工程指示 / 要求簡箋(E.I.)

工程指示編號：EI / 8859 / 25

工程編號：J - 858

工程名稱：將軍澳日出康城 11

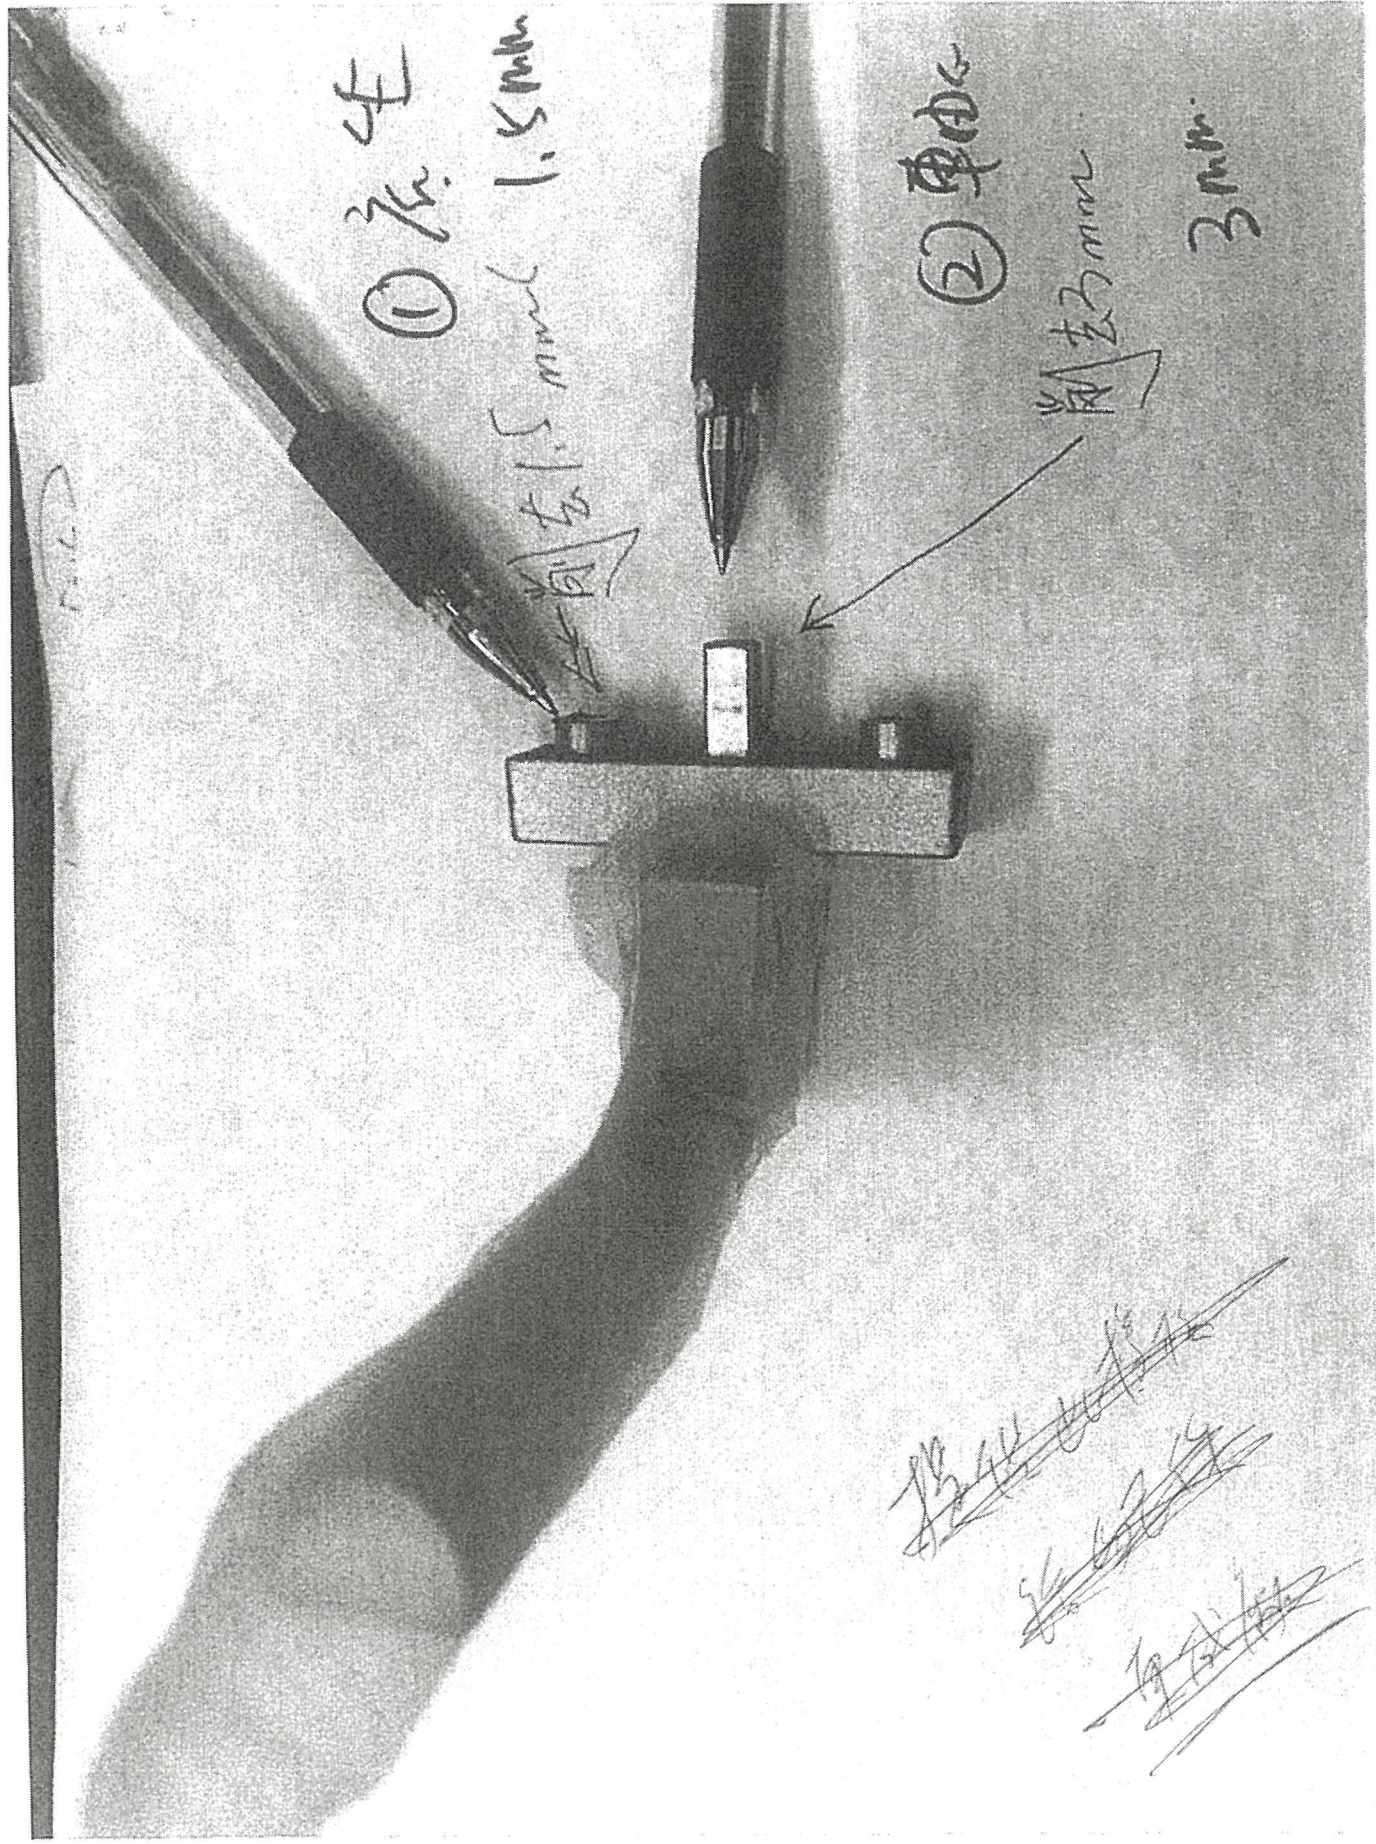
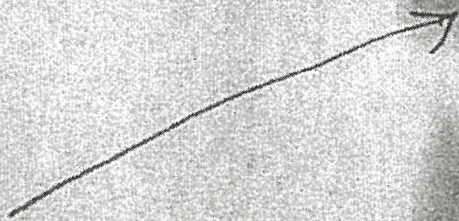
此款拉手為 2017-D2 A 為鋁窗使用 (佛沙+後裝)

因為地盆試裝發現，安裝拉手離隙 3mm。

經調查後，需要 1. 底坐需要磨去 1.5mm 2. 方型軸心需要磨去 3mm，(見附件)

① 3mm

削去 1.5mm 1.5mm

② 削去

削去 3mm

① 孔径 1.5 mm

② 孔径 3 mm

水洪/輝哥，請提供已改好的樣板供東成廠。請先生產 10 隻，才做大貨。
